SUP AIP AIRAC 008/20

Objet : Restrictions d'utilisation AD Bâle-Mulhouse LFSB cause réfection d'une partie de l'aire de trafic Nord.
Modifications temporaires de certains postes de stationnement et des conditions d'accès au tarmac
En vigueur : Du 02 mars au 30 mai 2020

Annexe 1 / Appendix 1 : Phase 1

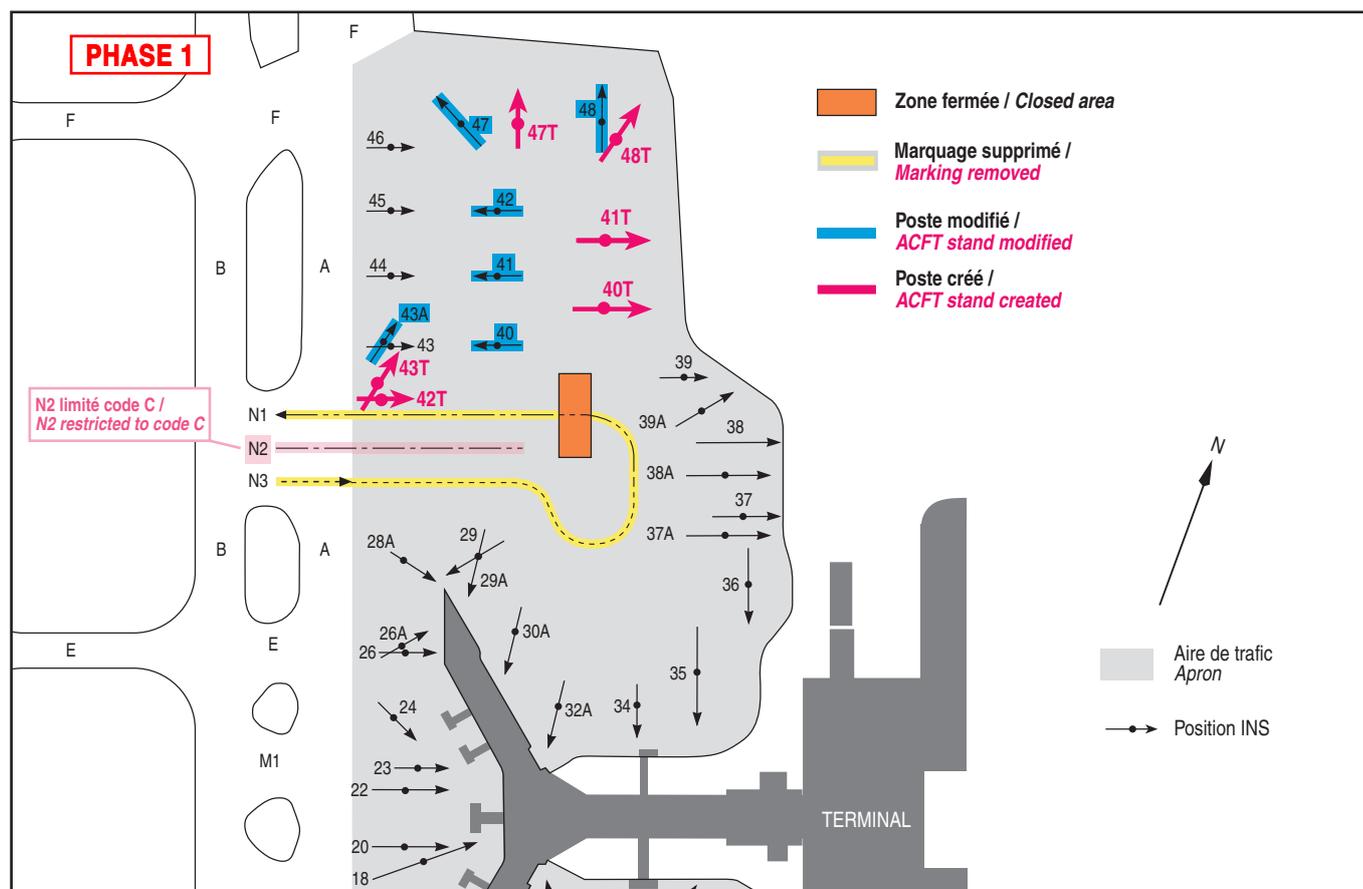
Etat plateforme au 03 mars, 0400 UTC / Northern apron on 03 March, 0400 UTC :

Postes 40, 41, 42, 47 et 48 supprimés / Stands 40, 41, 42, 47 and 48 removed

Postes 40T, 41T, 47T, 48T créés / Stands 40T, 41T, 47T, 48T created.

Etat plateforme au 04 mars, 0400 UTC / Northern apron on 04 March, 0400 UTC :

Suppression des cheminements d'accès N1 et N3 / Removal of guiding lines N1 and N3

Postes temporaires 42T et 43T créés / Tempo ACFT stands 42T and 43T created

Implantation de la zone de chantier (zone fermée permanente). / Installation of the work area (closed H24).

Modified excerpt from AIP France "AD 2 LFSB APDC 01" WEF 27 FEB 2020

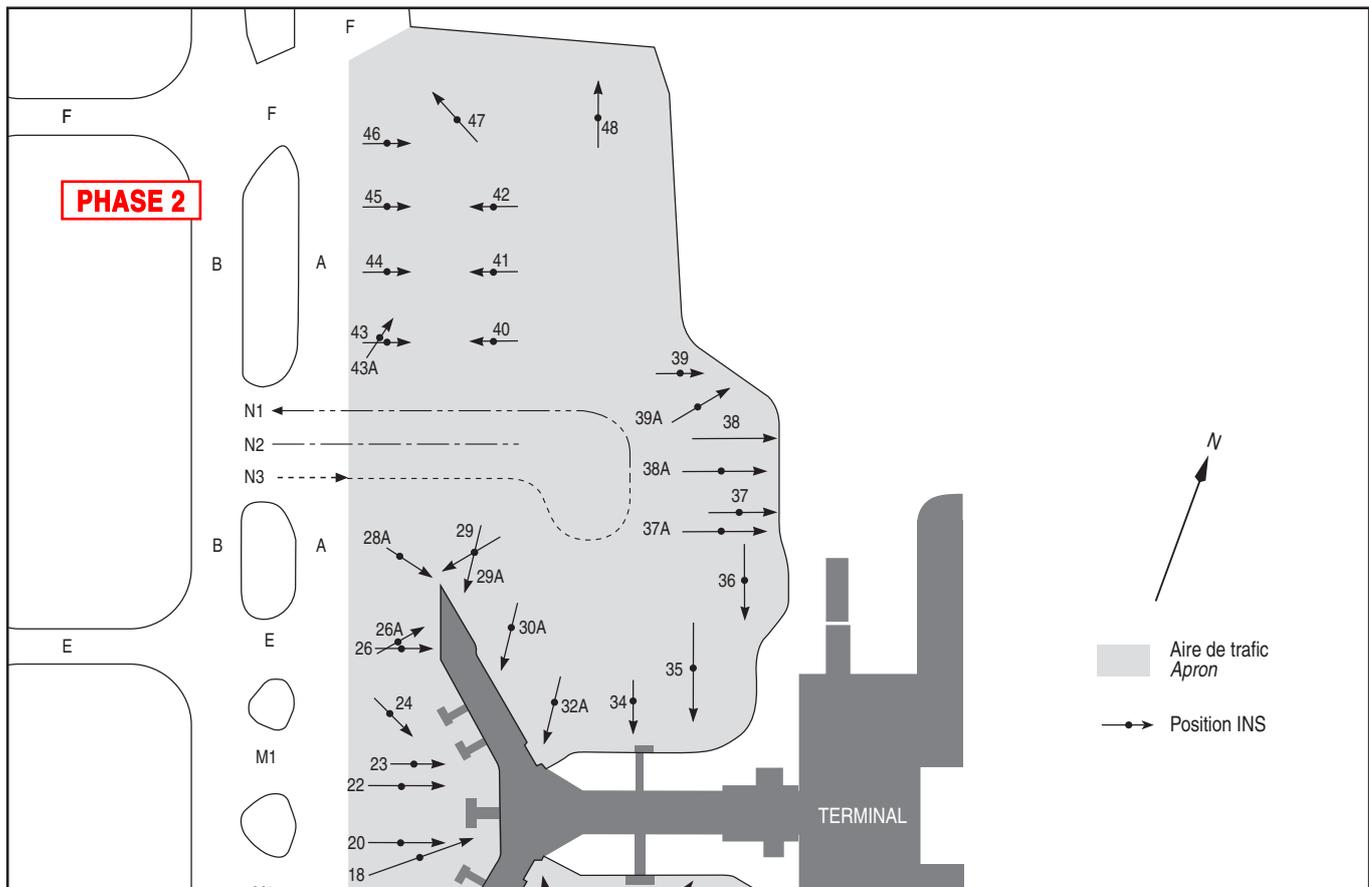
Restriction : le tarmac Nord est limité aux aéronefs ayant une envergure inférieure à 36 m, excepté le poste 43T.

Restriction : Northern apron restricted to ACFT with a wingspan of less than 36 m (except stand 43T).
